改善箇所説明図

基準不適合発生箇所

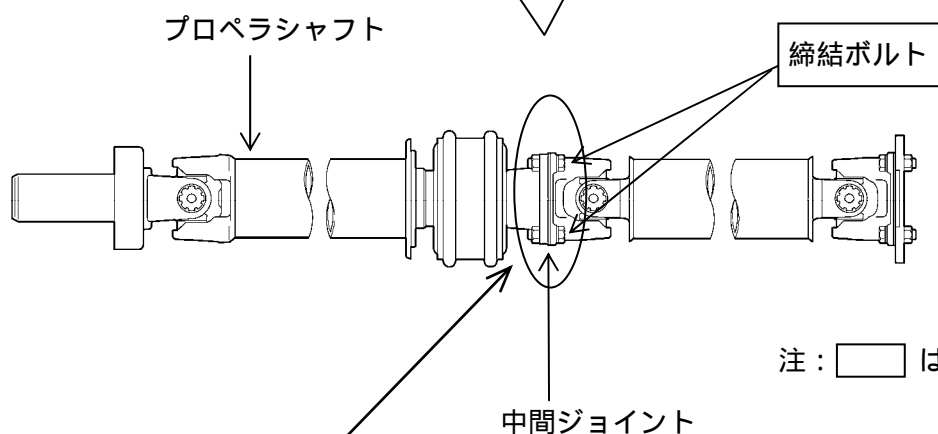
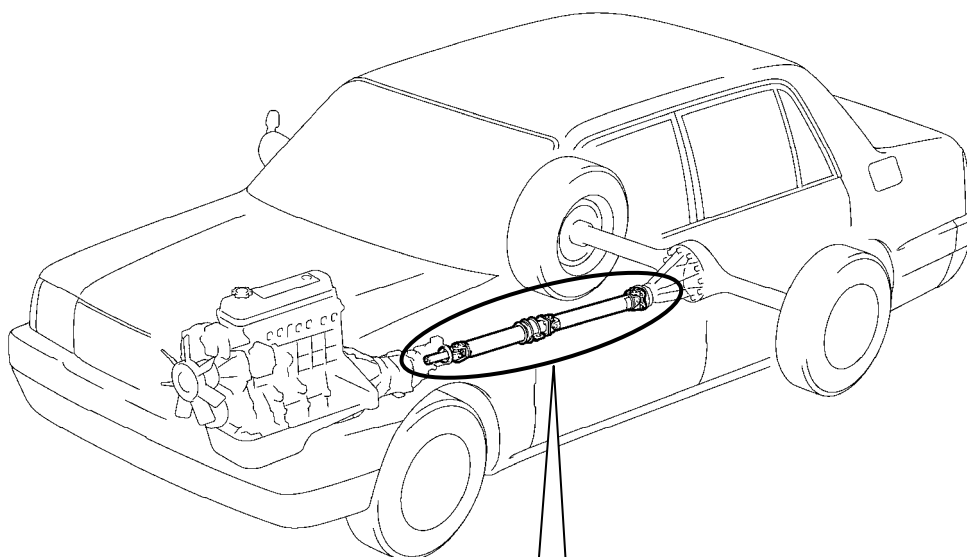
プロペラシャフトの製造工程において、中間ジョイントのフランジ接合面に防錆油が付着しているものがあるため、クラッチの急な断続操作を繰り返すとフランジの締結ボルトがゆるむことがある。そのため、走行中に異音や振動が発生し、最悪の場合、中間ジョイントのフランジが外れ走行不能となるおそれがある。

全車両、フランジ接合面の防錆油を除去し、締結ボルトを新品と交換して規定トルクで締付ける。なお、フランジの締結にゆるみがある場合は、プロペラシャフトを新品と交換する。
